**Modulo per la presentazione delle osservazioni per i piani/programmi/progetti sottoposti a procedimenti di valutazione ambientale di competenza statale**

ID: Codice procedura (ID\_VIP/ID\_MATTM):10844

Impianto per la produzione di energia elettrica da fonte eolica, costituito da 6 aerogeneratori della potenza complessiva di 37,2 MW, un sistema di accumulo da 25 MW e relative opere connesse in località "Rempillo" nel comune di Pitigliano (GR).

**OGGETTO DELLE OSSERVAZIONI**

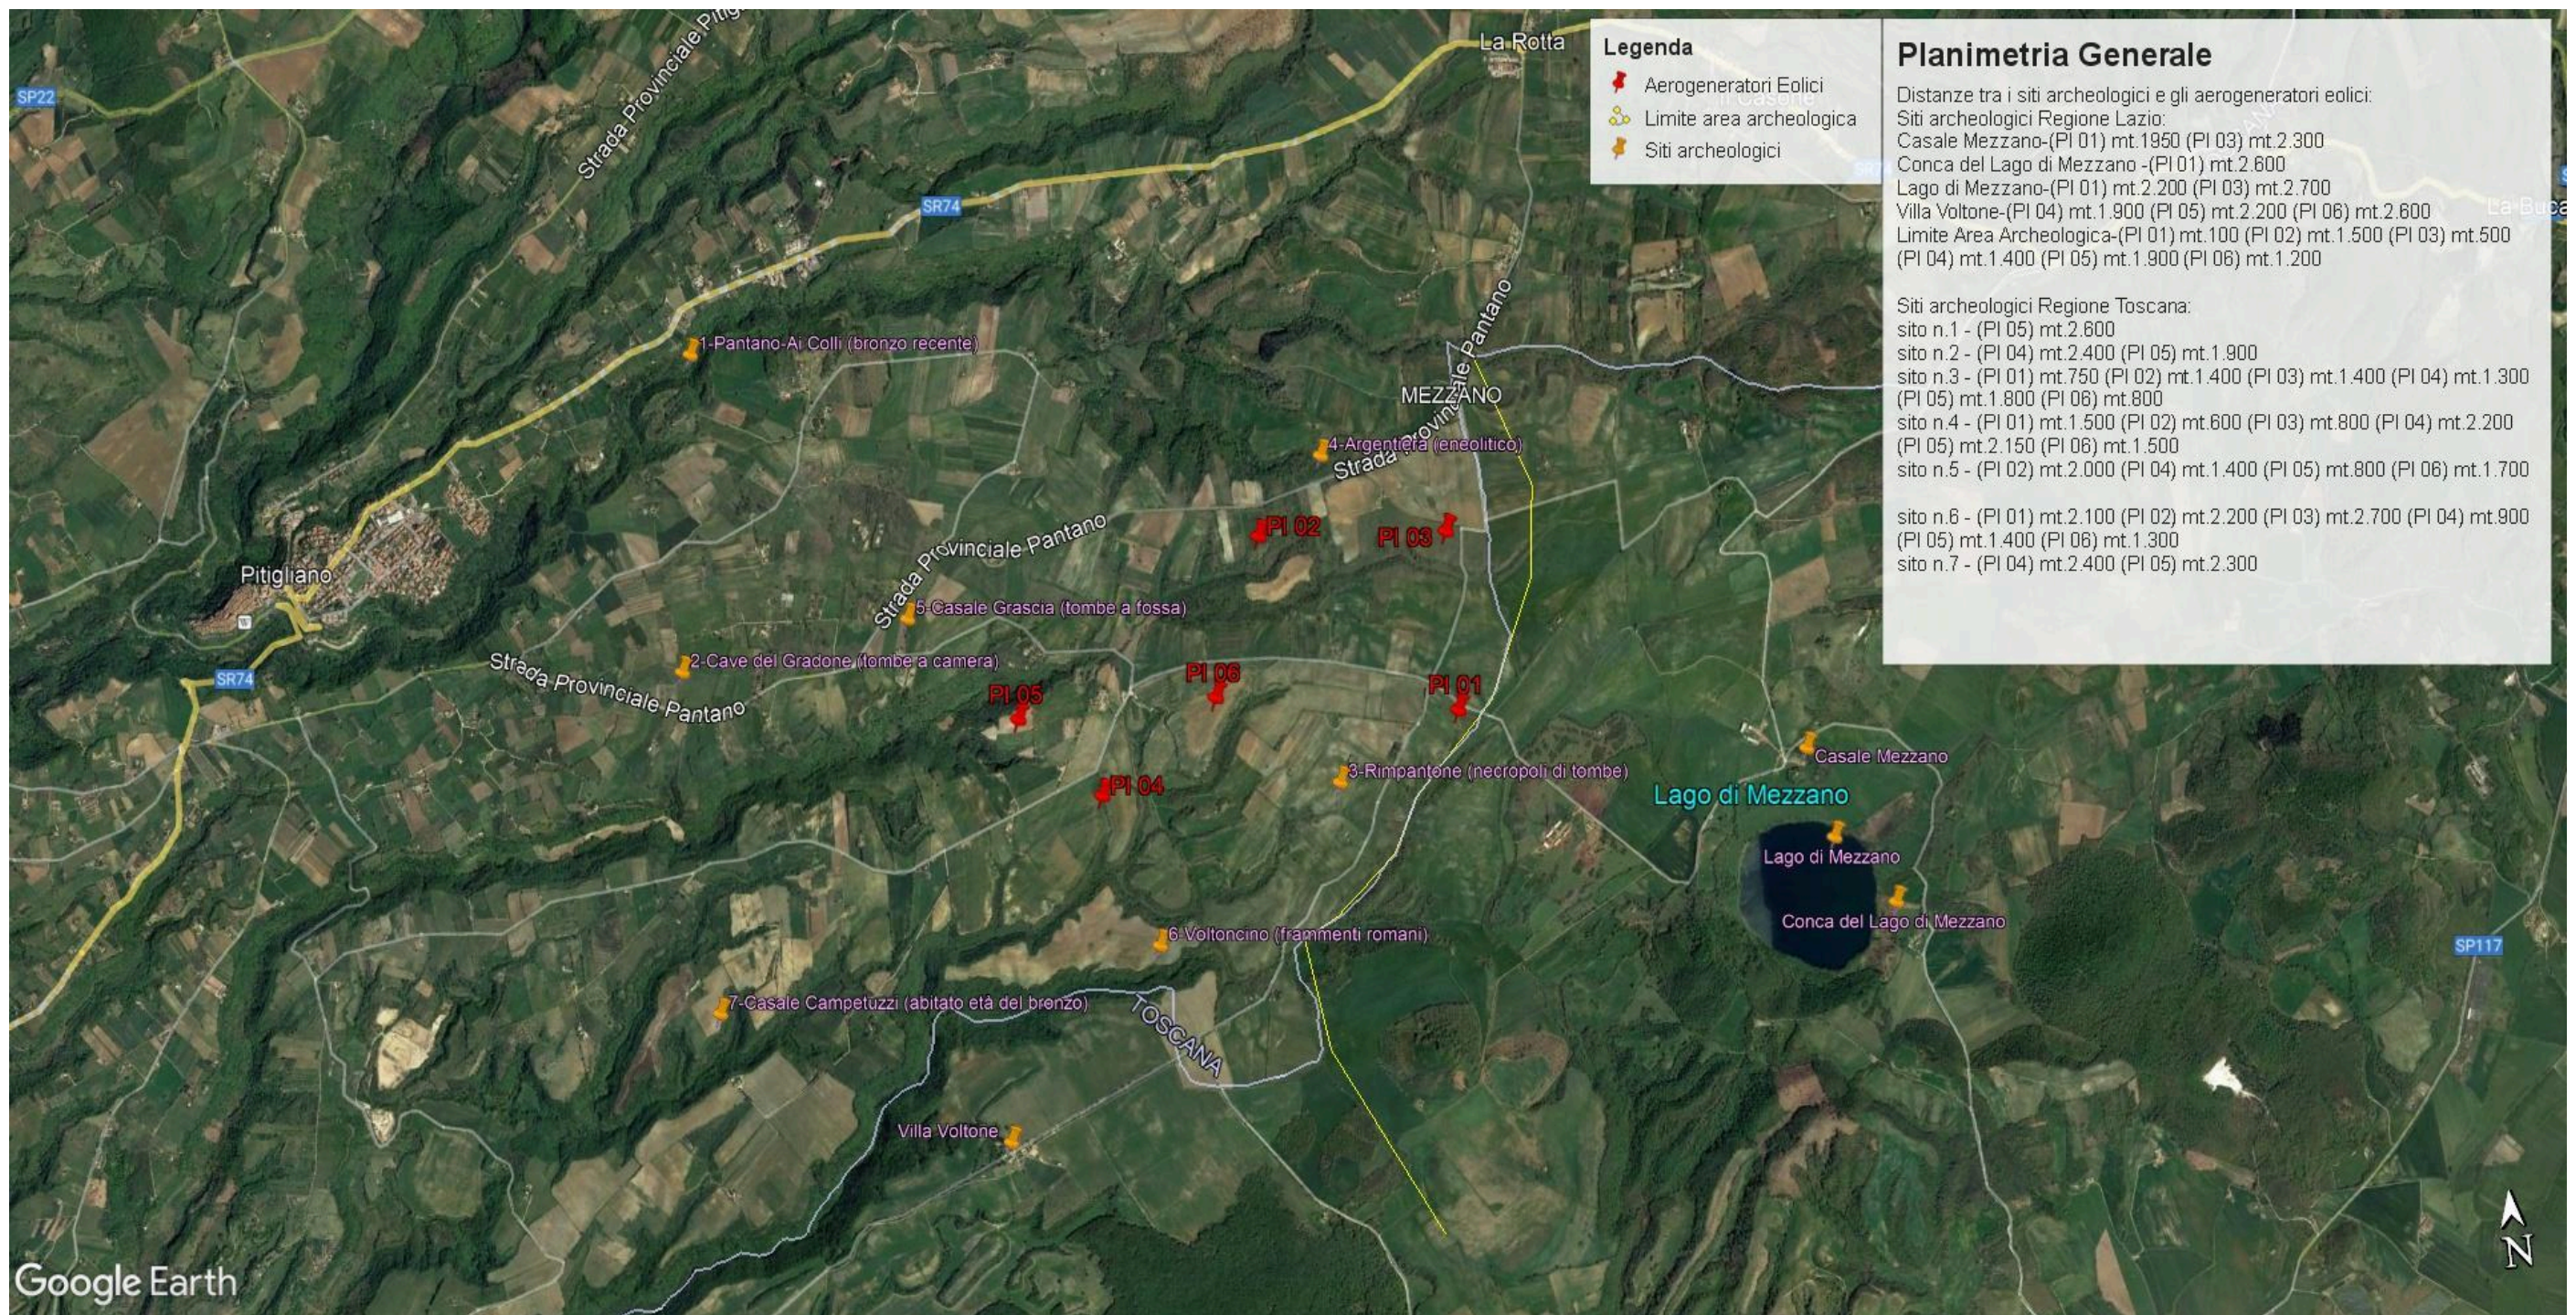
Alla luce del combinato disposto dal "vincolo sul patrimonio paesaggistico (artt. 136 e ss. e 142 del decreto legislativo n. 42/2004 e ss.mm.ii.) e sui beni culturali" (artt. 10 e ss. del decreto legislativo n. 42/2004 e ss.mm.ii.) e dal comma 8 lettera c-quarter del D.Lgs 191/2021 e ss.mm.ii si evince che, ad oggi, le aree in cui sono previsti gli insediamenti dei sei aerogeneratori dell'impianto eolico denominato "Rempillo" non sono idonee perché ricadono tutte all'interno della fascia di rispetto dei **beni paesaggistici di notevole interesse pubblico denominati "Conca del Lago di Mezzano e territorio circostante" (D.M. 22.05.1976)** comprendente anche il **vincolo "Selva del Lamone" (D.M. 22.05.1984)** tutelati **dall'art. 136 del Codice del Beni Culturali e del Paesaggio** e in particolare un aerogeneratori ( P01) è a 100 metri dal primo vincolo citato e gli altri cinque compresi in una distanza massima tra 1 km e 2 km ( vedi immagine n. 1 dell'ALLEGATO). Nella fascia di rispetto dei 3 km anche la porzione di vincolo rappresentato dalla Selva del Lamone che gode di altre importanti tutele in quanto Riserva Naturale regionale (L. 394/91 e L.R. 29/97), Zona di Protezione speciale (ZPS) insieme ai Monti di Castro collegati tra loro da una Zona di Conservazione Speciale (ZSC), il sistema fluviale Fiume Fiora-Olpeta. La Selva del Lamone oltre il vincolo paesaggistico di notevole interesse pubblico che la rende area non idonea all'installazione degli impianti FER anche nelle sue fasce di rispetto dei 3 km, gode di un'altra tutela che ne rivela l'importanza di area di importanza internazionale per l'avifauna IBA (012) che viene collegata all'altra IBA (099) Lago di Bolsena attraverso la ZPS Caldera di Latera e la ZSC Lago di Mezzano che insieme sono compresi nel vincolo paesaggistico "Conca Lago di Mezzano..." e verranno uniti dal nuovo vincolo paesaggistico "*Ambito paesaggistico, geologico e geomorfologico dell'orlo della caldera di Latera e delle sue pendici interessate dai centri eruttivi periferici*" ( si veda a riguardo la proposta pubblicata sul sito del MIC in data 09/08/2023 e

l'immagine n. 2 dell' ALLEGATO) all'area di notevole interesse pubblico "Conca del lago di

Bolsena” (D.M. 24.10.1960). Praticamente una vasta zona che per interesse paesaggistico e naturalistico oltre che storico, archeologico e identitario rappresenta un unicum nel panorama nazionale.

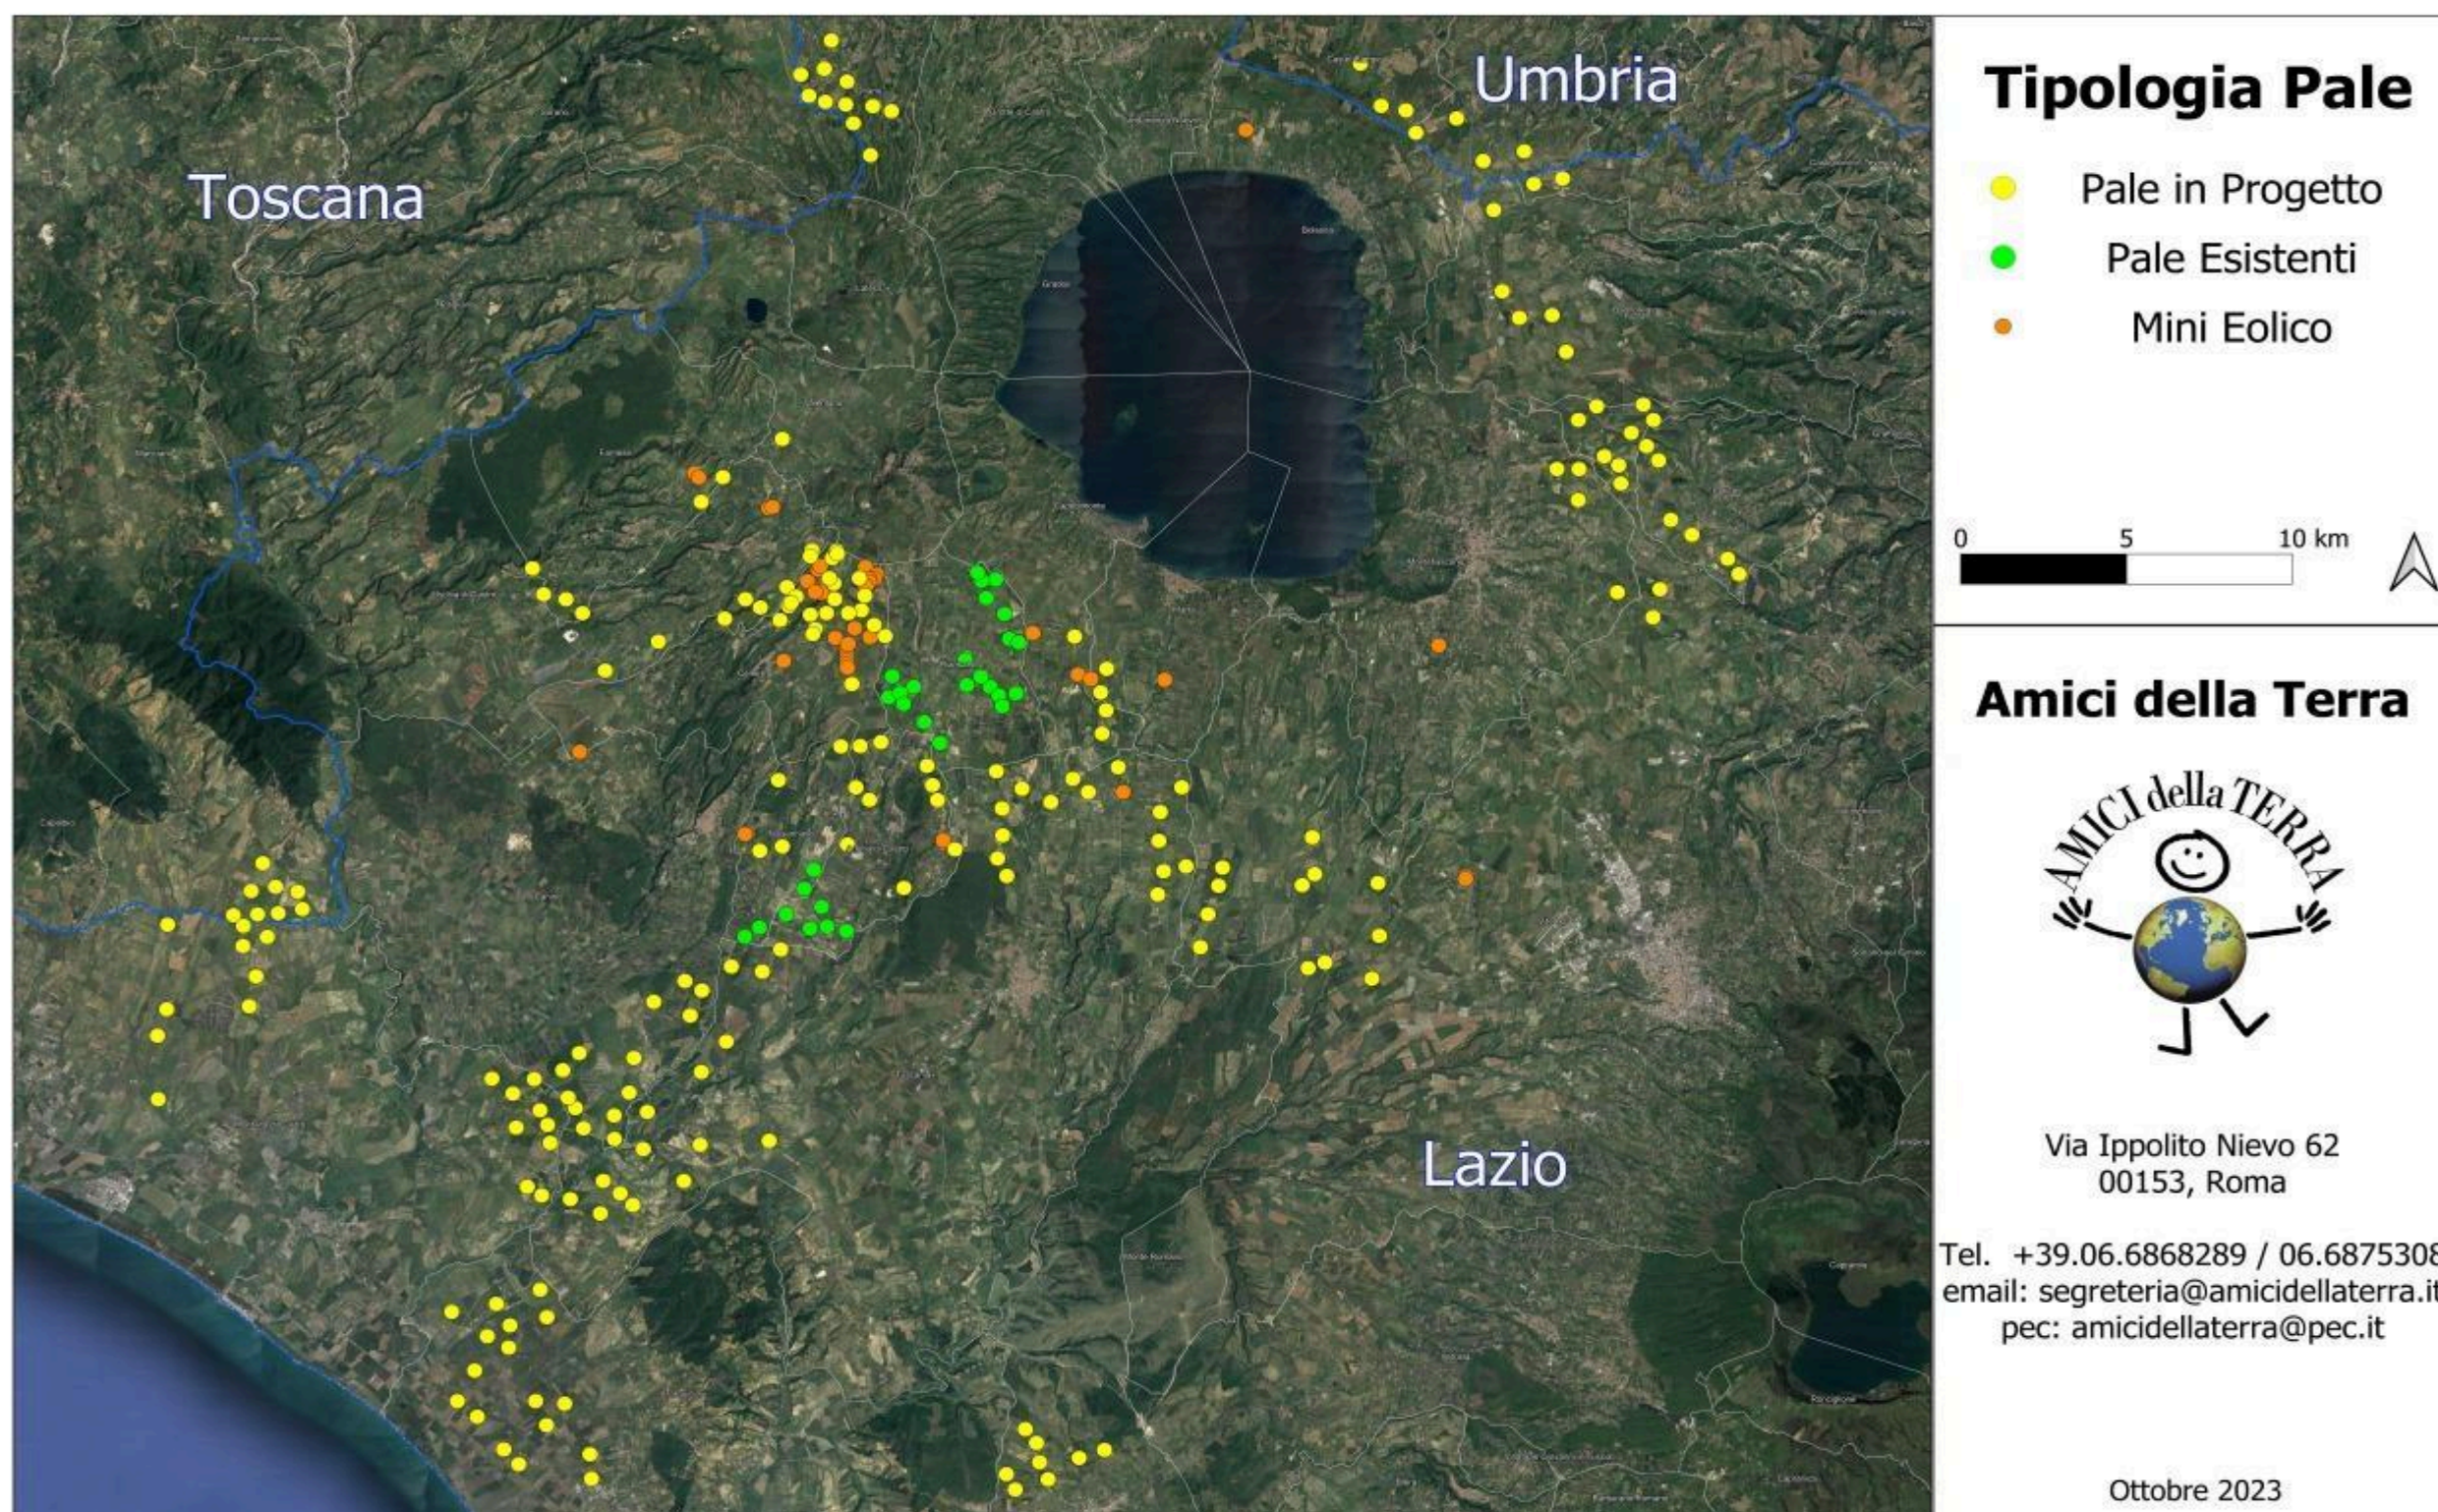
Inoltre, la zona in cui insisterebbe l’impianto eolico industriale Rempillo è compresa nelle fasce di rispetto di 3 km di diversi beni archeologici tutelati dalla parte II del Codice dei Beni Culturali (vedi Allegato, immagine n. 3). Inoltre le pale P04 e P05 ricadono all’interno di un’area archeologica che la Proponente vorrebbe cancellare per il semplice fatto che non è riportata nel documento regionale ma nel documento provinciale come meglio dettagliato nell’Osservazione n. 5. Alla luce di quanto documentato appare chiaro quindi che la collocazione dell’impianto non ha tenuto conto alcuno dei vincoli dell’area nella quale è stato progettato e l’inserimento dell’impianto eolico nel paesaggio e sul territorio non è corretto (Allegato IV delle Linee guida nazionali di cui al D.M dello Sviluppo economico del 10.09.2010).
